*Муниципальное автономное дошкольное образовательное учреждение
детский сад комбинированного вида № 34*

Контрольная форма обследования доступности для инвалидов и МГН важнейших объектов и услуг социальной инфраструктуры.

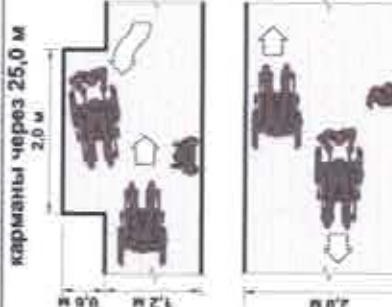
| п/п | Элемент доступности | Параметр доступности | Фактическое состояние (фотография) | Возможные решения |
|---|---|---|---|---|
| 1.1. | На входе/въезде на участок прилегающей к объекту территории размещена доступная для МГН, в том числе инвалидов колясочником информации о схеме движения автотранспорта и инвалидов по территории. | <input type="checkbox"/> Да <input checked="" type="checkbox"/> Нет Осмотр. Наличие доступной схемы, информации |  <p align="center">№1</p> | Разместить информацию о движении по территории, установить звонок |

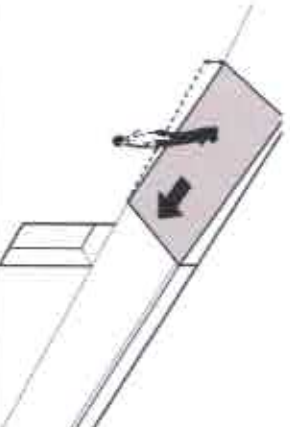
| п/п | Элемент доступности | Параметр доступности | Фактическое состояние (фотография) | Возможные решения |
|---|---|---|---|---|
| 1.2. | Есть ли хотя бы один маршрут от пункта прибытия (парковка, зона высадки пассажиров, тротуары и остановки общественного транспорта), который не требует использования сходней (трапа)? | <input type="checkbox"/> Да <input checked="" type="checkbox"/> Нет Если Да, расположение маршрута: |  <p align="center">№2</p> | |

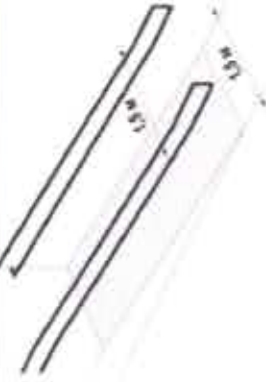
| 1.4. | <p>Из всех доступных мест, по крайней мере, есть хоть одно доступное для микроавтобуса? *</p> | <p><input checked="" type="checkbox"/> Да <input type="checkbox"/> Нет Осмотр.</p> | <p>* Для каждых 6 парковочных мест, по крайней мере, одно должно быть доступно для микроавтобуса, но не менее одного на стоянку.</p> |  <p>№ 3</p> | |

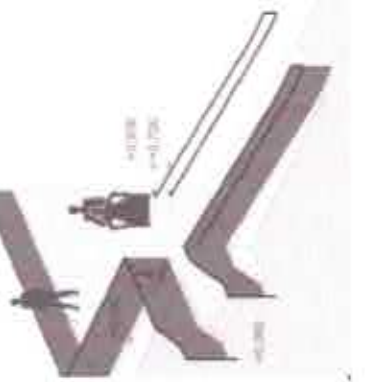
| 1.5. | Доступные парковочные места имеют размер 6,0х3,6 м 1,2 м | <input checked="" type="checkbox"/> Да <input type="checkbox"/> Нет Измерение: |  |  <p>№ 4</p> | Оборудовать место для высадки МГН |

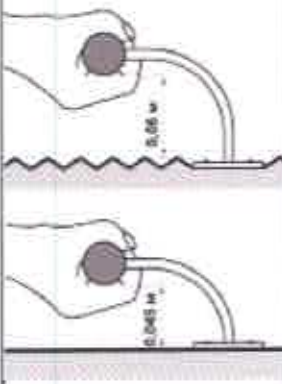
| 1.12. | Удаленность мест стоянок для автотранспорта инвалидов не далее 100 м от входов в общественные здания . | <p>Да <input checked="" type="checkbox"/> Нет Измерение:</p> |  <p>Общественное здание 100 м</p> |  <p>№ 6</p> | |

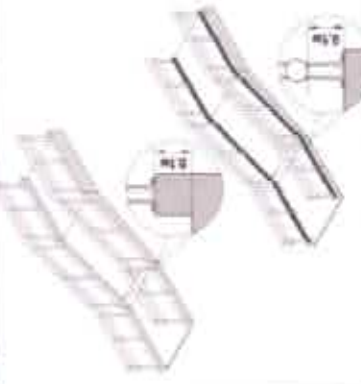
| 1.13. | Является ли маршрут движения гладким, обозначенным и с нескользящим покрытием? | <p>Да <input type="checkbox"/> Нет <input checked="" type="checkbox"/> Осмотр:</p> | |  <p>№ 7</p> | |

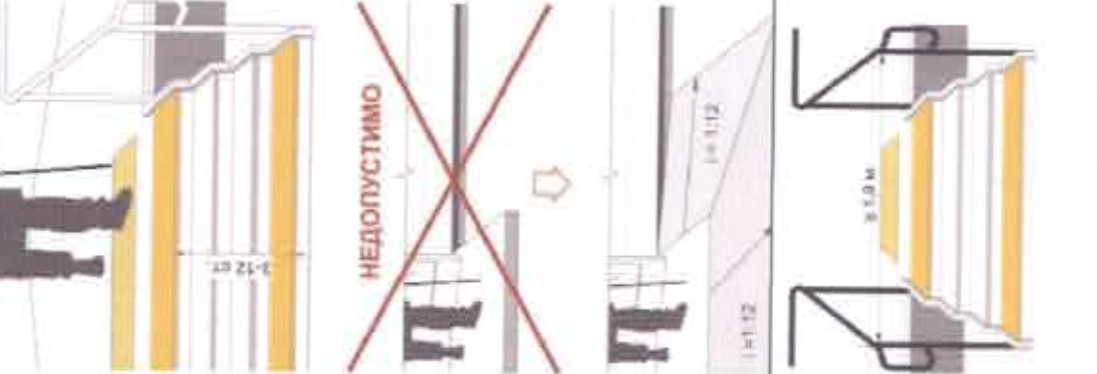
| 1.19. | <p>Если маршрут пересекает бордюр, есть ли там пандус?</p> | <p><input type="checkbox"/> Да <input checked="" type="checkbox"/> Нет Осмотр:</p> |  | <p>№ 8</p> | <p>Оборудовать пандус</p> |

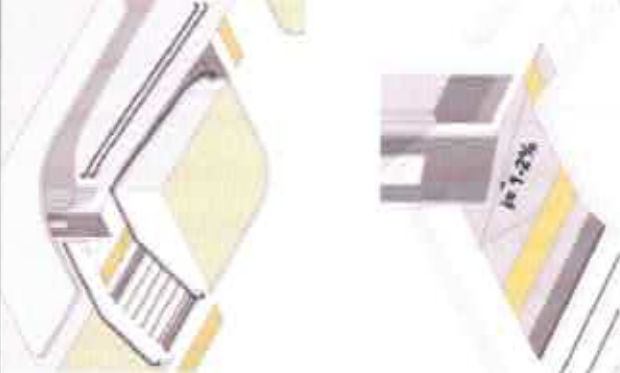
| 1.25. | <p>Горизонтальные площадки должны быть устроены через каждые 8,0 – 9,0 м длины марша пандуса, также при каждом изменении направления пандуса).</p> | <p><input type="checkbox"/> Да <input checked="" type="checkbox"/> Нет</p> <p>Измерение:</p> |  |  <p>№ 10</p> | |

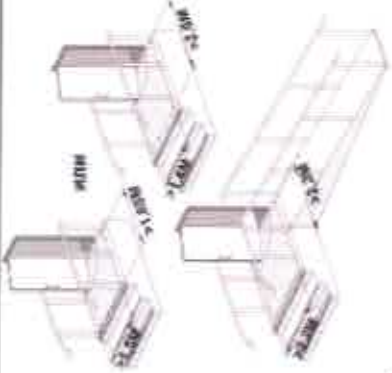
| 1.26. | <p>Завершающие горизонтальные части поручня должны быть длиннее марша лестницы или наклонной части пандуса 0,3 м (от 0,27 до 0,33 м) и иметь не травмирующее.</p> | <p><input type="checkbox"/> Да <input checked="" type="checkbox"/> Нет</p> <p>Измерение:</p> |  |  <p>№ 11</p> | |

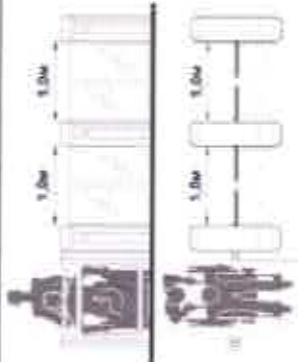
| 1.37. | <p>Входная площадка при входах, доступных МГН, должна иметь: Навес, водоотвод, а в зависимости от местных климатических условий – подогрев поверхности покрытия.</p> <p>Поверхности покрытий входных площадок и тамбуров должны быть: твердыми, не допускать скольжения при заморозки и иметь поперечный уклон в пределах 1 – 2%</p> | <p><input checked="" type="checkbox"/> Да <input type="checkbox"/> Нет Осмотр:</p> <p><input checked="" type="checkbox"/> Да <input type="checkbox"/> Нет Измерение:</p> |  |  <p>№14-а</p> | |
